東海第二発電所 審査資料	
資料番号	TKK審-29 改2
提出年月日	平成30年8月9日

東海第二発電所 劣化状況評価 審査会合における指摘事項の回答 (照射誘起型応力腐食割れ)

東海第二発電所 審査会合における指摘事項の回答一覧表

図 収集された破壊靱性値の試験データ群

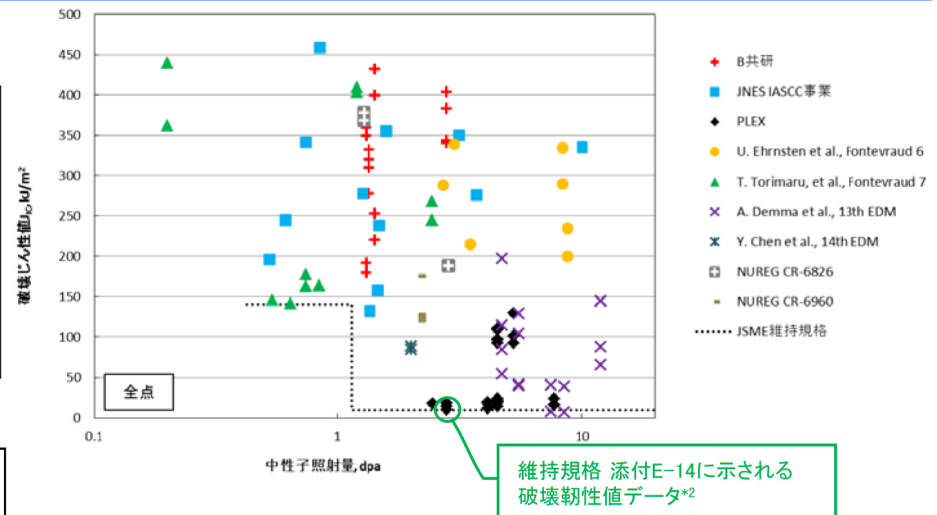
No.	指摘事項	回答
0601-1 劣化状況評価 (平成30年7月17日 第601回審査会合)	破壊靱性評価式の誤差を考慮しても保守的な評価であることを説明すること。	平成30年●月●日 P3 ~ P7

1. 軽水炉環境(中性子照射, 温度), 材料(SUS304系, SUS316系)を考慮し試験データを収集

- ・ 原子力安全基盤機構「照射誘起型応力腐食割れ (IASCC) 評価技術に関する報告書(平成17年度他)」
- ・ 発電設備技術検査協会「原子力プラント長寿命化技術開発に関する調査報告書(平成3年度)」等

2. NUREG/CR-7027を参考に破壊靱性評価式のモデル式を策定

$$\text{モデル式: } J_{IC} = A + (B - A) * \exp(-C * \text{dpa}^D)$$

3. モデル式に基づき, 試験データの全データの下限値を包絡する破壊靱性評価式を策定
